Avis sur le projet d'une centrale photovoltaïque au sol sur la commune de Badaroux (Lozère)

N°Saisine : 2024-013310

N°MRAe : 2024APO89

Avis émis le 26 juillet 2024

Figure 3: Synthèse des enjeux faune et flore

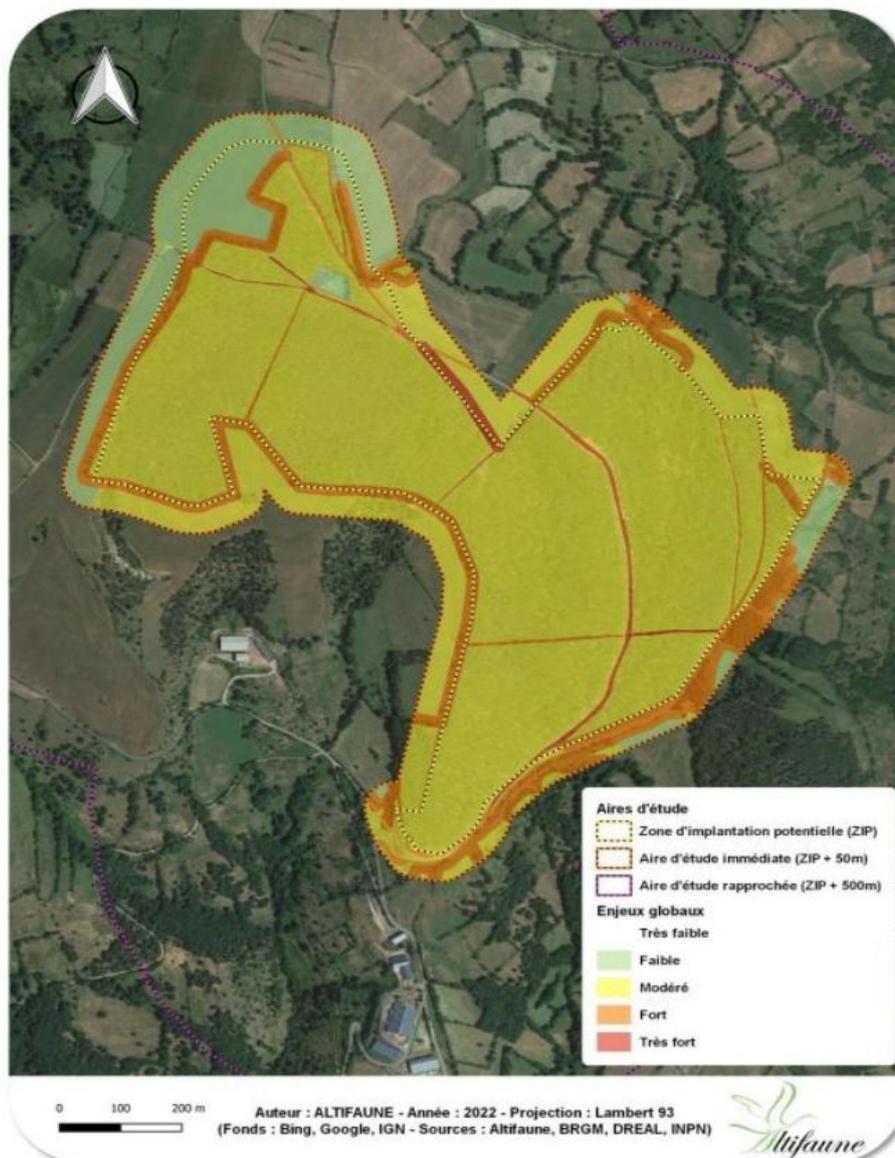
Pour les chiroptères, des études récentes⁵ ont démontré que les parcs photovoltaïques au sol entraînaient une modification de la communauté, ainsi qu'une réduction de l'activité des chiroptères même pour les espèces les plus généralistes. La prise en compte de la connaissance existante permettrait de mieux évaluer le niveau d'impact du projet sur l'ensemble des chiroptères.

La MRAe recommande de réévaluer à la hausse les impacts du projet sur l'ensemble des chiroptères en considérant la perte probable de diversité pour ce groupe au regard de la connaissance existante, et de proposer des mesures en conséquence.

Pour les oiseaux des milieux fermés l'étude évoque le maintien d'une partie du massif boisé comme un habitat de report. Toutefois ce phénomène entraînerait une compétition intra ou inter spécifique, car déjà occupé par la même espèce ou par une espèce ayant des exigences écologiques identiques, et donc qui aurait pour résultat une érosion de la biodiversité. En effet, les effectifs faunistiques ne peuvent s'additionner indéfiniment dans un espace d'une superficie donnée.

La MRAe recommande de réévaluer les impacts bruts et résiduels pour les espèces aviaires des milieux boisés.
